АКТ ОБСЛЕДОВАНИЯ объекта социальной инфраструктуры К ПАСПОРТУ ДОСТУПНОСТИ ОСИ № 1

- 1.1. Наименование (вид) объекта нежилое здание: **МОУ «Гимназия №1»**
1.2. Адрес объект: **636780 Томская область, г. Стрежевой, ул. Н.Мержи, д. 1**
1.3. Сведения о размещении объекта:
- отдельно стоящее здание 3 этажей, 2911,2 кв.м
- наличие прилегающего земельного участка (да, нет): 1 500 кв.м
1.4. Год постройки здания 1970 г., последнего капитального ремонта: 2017г.
1.5. Дата предстоящих плановых ремонтных работ:

1 этаж

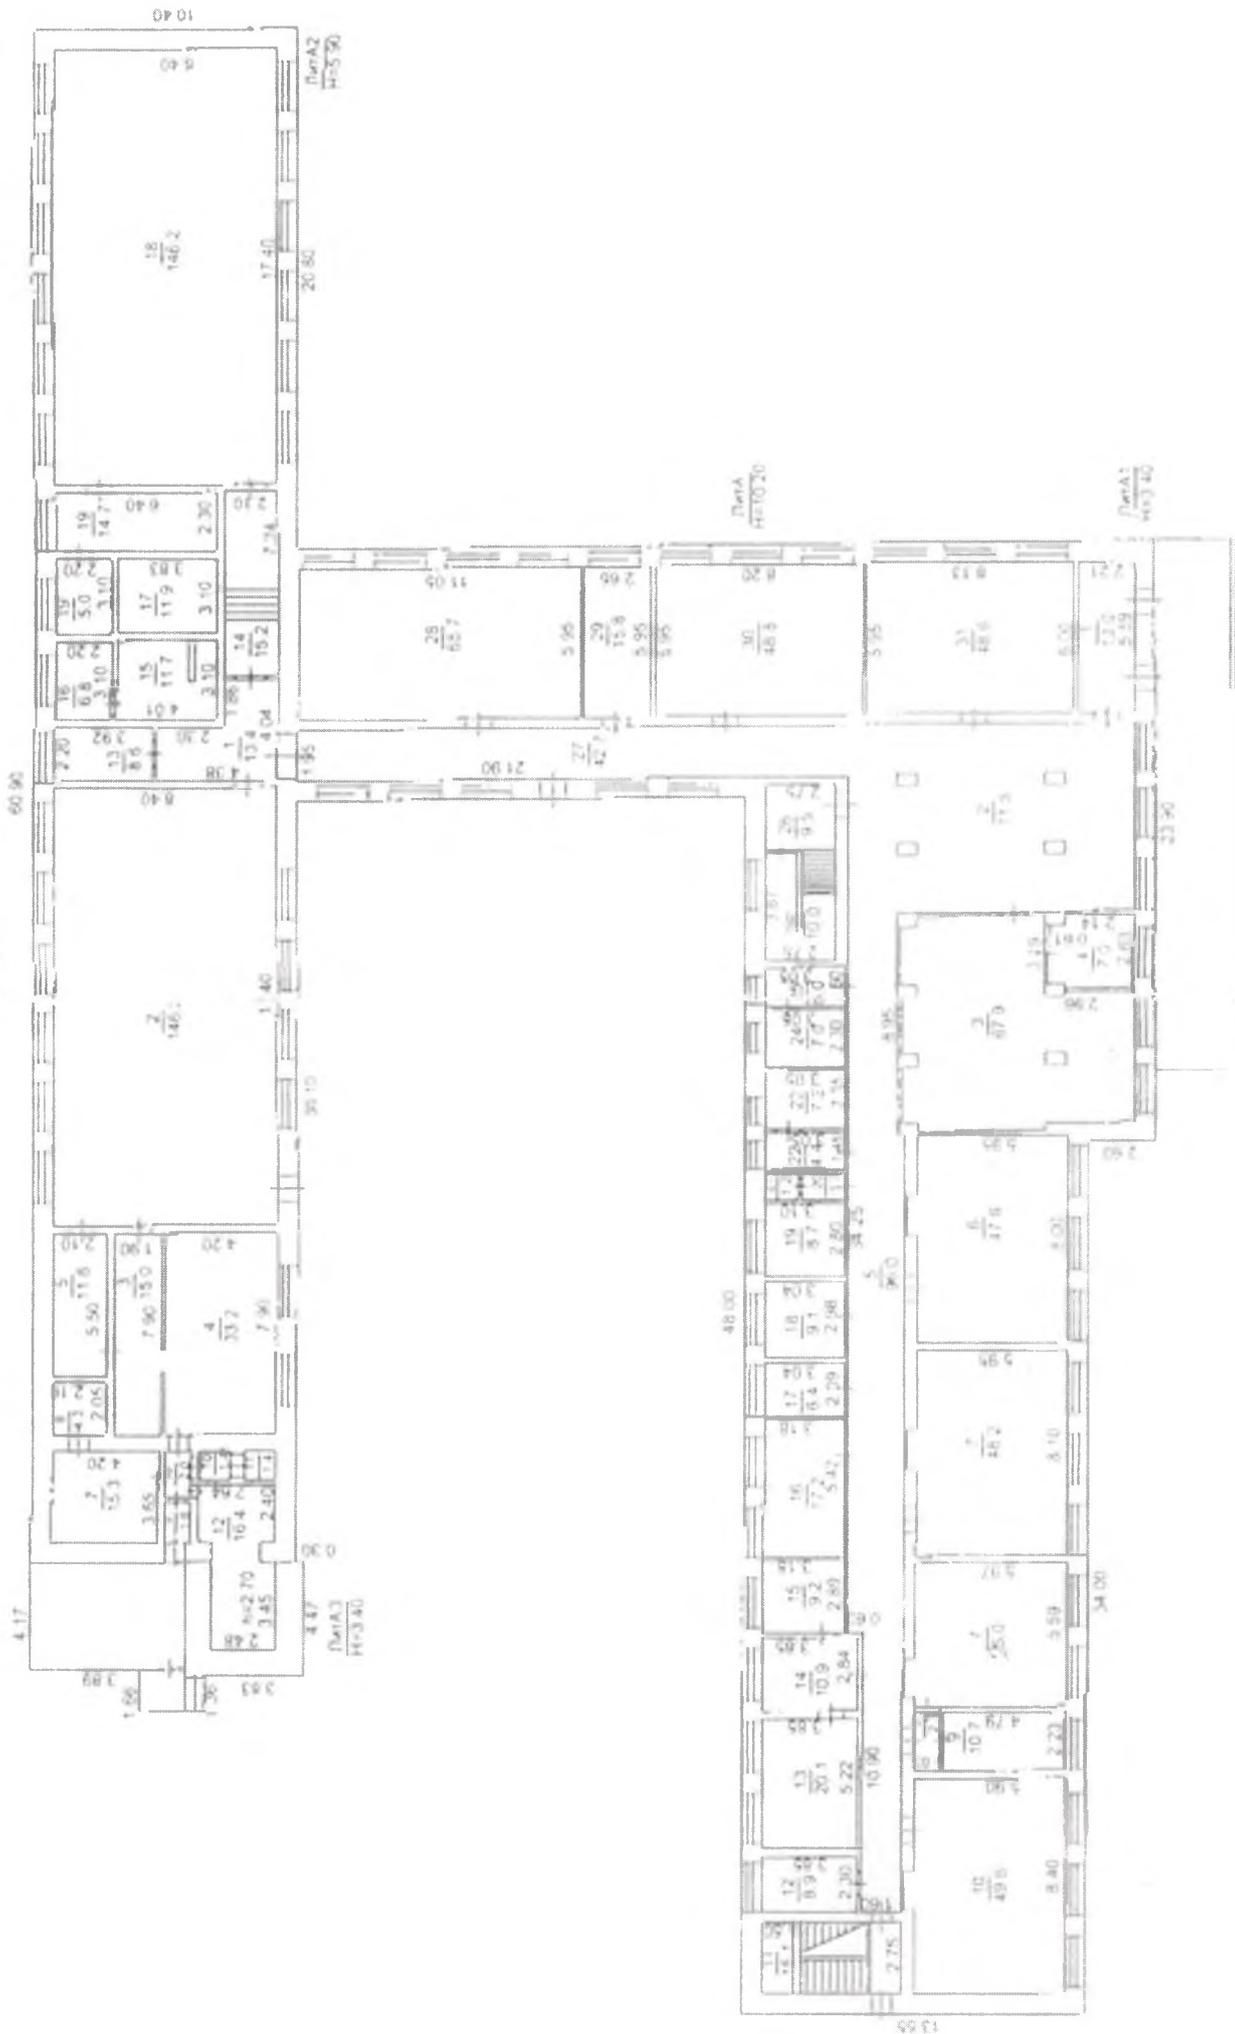
3.1	Коридор (вестибюль)	есть	план 1-го этажа № 1.2	№ 11, 12, 13	1. Ширина коридора не менее 1.5-2.20 м. но в проходах в помещения с мебелью ширина не более 1.1 м (п. 5.2.2):	К	Согласно п. 5.2.2 СП 59.13330.2012 «Ширину прохода в помещении с оборудованием и мебелью следует принимать не менее 1.2 м».	Технические решения невозможны. Рекомендуется выделить отдельную зону оказания услуг, оборудованную для МГН, в фойе первого этажа.

3.2	Лестница (внутри здания)	есть	план 1-го этажа № 26	№ 16	Согласно свода правил СП 59.13330.2012 "СНиП 35-01-2001. Доступность зданий и сооружений для маломобильных групп населения" выявлены следующие замечания: 1. Лестница с открытыми ступенями без подступенка и боковых бортиков (п. 5.2.9); 2. Отсутствие тактильных напольных указателей (п. 5.2.12); 3. Отсутствие поручней с двух сторон на всем продолжении лестницы (п. 5.2.15); 4. Отсутствие рельефных обозначений этажей на	К. О. С. Г. У	Согласно п. 5.2.9 СП 59.13330.2012 «Боковые края ступеней, не примыкающие к стенам, должны иметь бортики высотой не менее 0.02 м или другие устройства для предотвращения соскальзывания трости или ноги. Ступени лестниц должны быть с подступенком. Применение открытых ступеней (без подступенка) не допускается»; п. 5.2.12 «Следует применять различный по цвету материал ступеней лестниц и горизонтальных площадок перед ними. ... Тактильные напольные указатели перед лестницами следует выполнять по ГОСТ Р 52875»; п. 5.2.15 «Вдоль обеих сторон всех пандусов и лестниц, а также у всех перепадов высот горизонтальных поверхностей более 0.45 м необходимо устанавливать ограждения с поручнями. Поручни следует располагать на высоте 0.9 м (допускается от 0.85 до 0.92 м)»; п. 5.2.16 «На верхней или боковой, внешней по отношению к маршу, поверхности поручней перил должны предусматриваться рельефные обозначения этажей, а также предупредительные полосы об окончании перил».	Ремонт капитальный. Проведение ремонта нецелесообразно. ввиду высоких финансовых затрат и изменения конструкции лестницы. Рекомендуется выделить отдельную зону оказания услуг, оборудованную для МГН, в фойе первого этажа.

3.6	Пути эвакуации (в т.ч. зоны безопасности)	есть		план 1-го этажа № 1.2.5.27	1. Пути эвакуации невозможно приспособить для своевременной эвакуации всех категорий МГН. Отсутствие зоны безопасности (п. 5.2.27, п. 5.2.29).	К, О, С, Г, У	Согласно п. 5.2.27 СП 59.13330.2012 «Если по расчету невозможно обеспечить своевременную эвакуацию всех МГН за необходимое время, то для их спасения на путях эвакуации следует предусматривать зоны безопасности, в которых они могут находиться до прибытия спасательных подразделений, либо из которых они могут эвакуироваться более продолжительное время и (или) спастись самостоятельно по прилегающей незадымляемой лестничной клетке или пандусу. Предельно допустимые расстояния от наиболее удаленной точки помещения для инвалидов до двери в зону безопасности должны быть в пределах досягаемости за необходимое время эвакуации»; п. 5.2.29 «Зона безопасности должна быть запроектирована в соответствии с требованиями СП 1.13130 в отношении конструктивных решений и применяемых материалов. Зона безопасности должна быть отделена от других помещений и примыкающих коридоров противопожарными преградами, имеющими пределы огнестойкости: стены, перегородки, перекрытия - не менее REI 60, двери и окна -	Ремонт капитальный, следует рассмотреть возможность устройства зоны безопасности, для чего необходима разработка проектной документации.

4.1	Кабинетная форма обслуживания	есть	план 1-го этажа № 6,7,8,9,31,30	№ 14, 17, 18, 19	<p>1. Двери в кабинеты имеют пороги 0,04 м (п. 5.2.4);</p> <p>2. Не во всех кабинетах достаточно места для беспрепятственного разворота кресла-коляски (т.е. не менее 1,4 м) (п. 5.2.2).</p>	К. О. С	<p>Согласно п. 5.2.4 СП 59.13330.2012 «Дверные проемы в помещения, как правило, не должны иметь порогов и перепадов высот пола. При необходимости устройства порогов их высота или перепад высот не должен превышать 0,014 м».</p> <p>п. 5.2.2 «Подходы к различному оборудованию и мебели должны быть по ширине не менее 0,9 м, а при необходимости поворота кресла-коляски на 90° - не менее 1,2 м. Диаметр зоны для самостоятельного разворота на 180° инвалида на кресле-коляске следует принимать не менее 1,4 м.</p> <p>Глубина пространства для маневрирования кресла-коляски перед дверью при открывании "от себя" должна быть не менее 1,2 м, а при открывании "к себе" - не менее 1,5 м при ширине проема не менее 1,5 м.</p> <p>Ширину прохода в помещении с оборудованием и мебелью следует принимать не менее 1,2 м».</p>	<p>Ремонт капитальный: замена дверей на двери без порогов. До замены дверей рекомендуется применение аппарели – накладной конструкции через препятствие для проезда инвалида на кресле-коляске.</p> <p>В связи с невозможностью приспособить все кабинеты для посещения МГН рекомендуется обустроить зону обслуживания МГН в фойе первого этажа.</p>

5.1	Туалетная комната	есть	план 1 этажа №22,23,24,25 план 2 этажа №3,4,6,7 план 3 этажа №2,3,4,5	№ 20, 21	<p>1. Туалетная комната не соответствует требованиям универсальной кабины, доступной для всех категорий граждан (размеры кабины, отсутствие крючков, поручней, штанг, поворотных или откидных сидений, двухсторонней связи с дежурным, аварийного освещения) (п. 5.3.3):</p> <p>2. Порог высотой в 0,03 м (п. 5.2.4).</p>	К. О. С. Г. У	<p>Согласно п. 5.3.3 СП 59.13330.2012 «Доступная кабина в общей уборной должна иметь размеры в плане не менее, м: ширина - 1,65, глубина - 1,8, ширина двери - 0,9. В кабине рядом с унитазом следует предусматривать пространство не менее 0,75 м для размещения кресла-коляски, а также крючки для одежды, костылей и других принадлежностей. В кабине должно быть свободное пространство диаметром 1,4 м для разворота кресла-коляски. Двери должны открываться наружу.</p> <p>В универсальной кабине и других санитарно-бытовых помещениях, предназначенных для пользования всеми категориями граждан, в том числе инвалидов, следует предусматривать возможность установки откидных опорных поручней, штанг, поворотных или откидных сидений. Размеры универсальной кабины в плане не менее, м: ширина - 2,2, глубина - 2,25.</p> <p>Один из писсуаров следует располагать на высоте от пола не более 0,4 м или применять писсуар вертикальной формы. Следует применять унитазы, имеющие опору для спины»:</p> <p>п. 5.2.4 «Дверные проемы в помещения, как правило, не должны иметь порогов и перепадов высот пола. При необходимости устройства порогов их высота или перепад высот не должен превышать 0,014 м».</p>	<p>Ремонт капитальный:</p> <p>1. рекомендуется приспособление под универсальную кабину с/у на 1-м этаже;</p> <p>2. установка двери без порога. До замены двери рекомендуется применение аппарата накладной конструкции через препятствие для проезда инвалида на кресле-коляске.</p>

Наименование структурно-функциональной зоны	Состояние доступности* (к пункту 3.4 Акта обследования ОСИ)	Приложение		Рекомендации по адаптации (вид работы)** к пункту 4.1 Акта обследования ОСИ
		№ на плане	№ фото	
Путь (пути) движения внутри здания (в т.ч. пути эвакуации)	ДЧ-И (О. Г. У), ДУ (К), ВНД (С)	План 1-го этажа № 1, 12, 13, 19, 25, 26	№ 11, 12, 13, 14, 15, 16	<p>Ремонт капитальный:</p> <ol style="list-style-type: none"> 1. При замене дверей установить двери без порогов. До замены дверей рекомендуется применение аппарели – накладной конструкции через препятствие для проезда инвалида на кресле-коляске. 2. При замене системы электроснабжения следует предусмотреть размещение выключателей и розеток на высоте 0,8 м от уровня пола. 3. Поскольку выделяется специальная зона обслуживания в фойе первого этажа, то проведение капитального ремонта лестницы не требуется. 4. Поскольку выделяется специальная зона обслуживания в фойе первого этажа, коридор не входит в путь движения МГН и замечания по нему снимаются. 5. Для слепых в фойе должны быть уложены напольные тактильные покрытия от входа до места обслуживания МГН и для предотвращения падения с лестницы. 6. Зона безопасности для МГН совмещается с местом приема МГН. 7. Зона обслуживания МГН должна быть обозначена соответствующими средствами информации.

Наименование структурно-функциональной зоны	Состояние доступности* (к пункту 3.4 Акта обследования ОСИ)	Приложение		Рекомендации по адаптации (вид работы)** к пункту 4.1 Акта обследования ОСИ
		№ на плане	№ фото	
Зона целевого назначения здания (целевого посещения объекта)	ДЧ-И (О, Г, У), ДУ (К), ВНД (С)	План 1-го этажа: № 6,7,8,9,10,14,13,30,31 План 2-го этажа: № 12,13,14,15,16,17,18 План 3-го этажа: № 14,15,16,17,18,9,20,22,23	№ 14,15,17,18,19	Индивидуальное решение с ТСР: 1. Создание отдельно выделенной зоны обслуживания для МГН в фойе первого этажа. Ремонт капитальный: 1. При замене дверей установить двери без порогов. До замены дверей рекомендуется применение аппарели – накладной конструкции через препятствие для проезда инвалида на кресле-коляске; 2. При замене системы электроснабжения предусмотреть размещение выключателей и розеток на высоте 0.8 м от уровня пола; 3. Установка дублирующих рельефных обозначений помещений.
